Online-Bürgerveranstaltung zum Bebauungsplan Nr. 742 – Alsterfeld – am 31.03.2022

Protokoll der Veranstaltung

Stadt Oberhausen Bebauungsplan Nr. 742 - Alsterfeld -

Städtebauliches Konzept mit Grünordnungskonzept

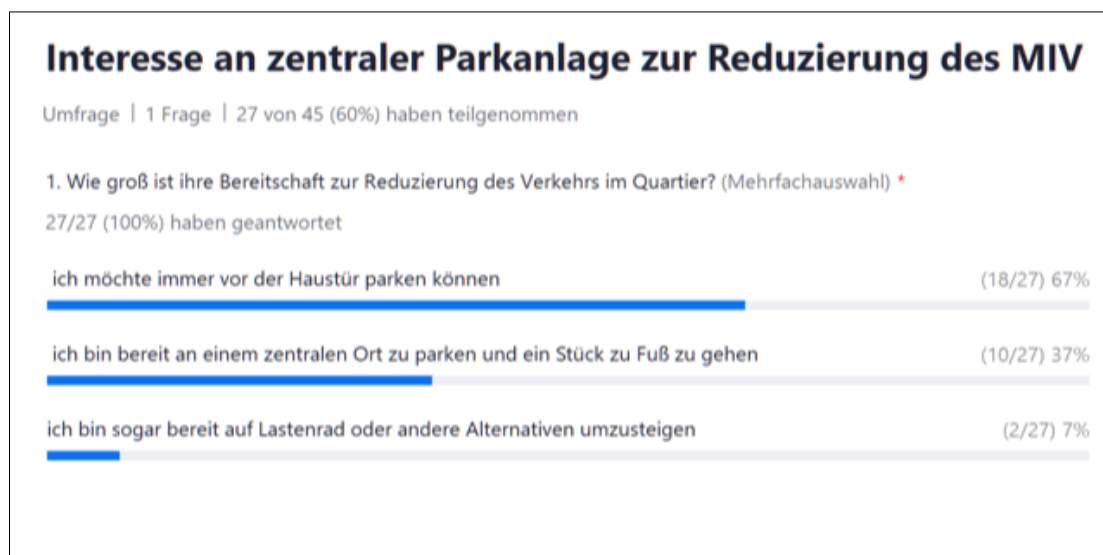
Teilnehmer (angrenzendes Betriebsgrundstück Heiderhöfen 23): Ist der bestehende Rettungsweg im Verlauf nördlich der Gemeinschaftsgrünfläche berücksichtigt?

Herr van der Aa: Der Hinweis wird aufgenommen und in den weiteren Planungen berücksichtigt. Ein Erhalt des Rettungsweges wird gewährleistet.
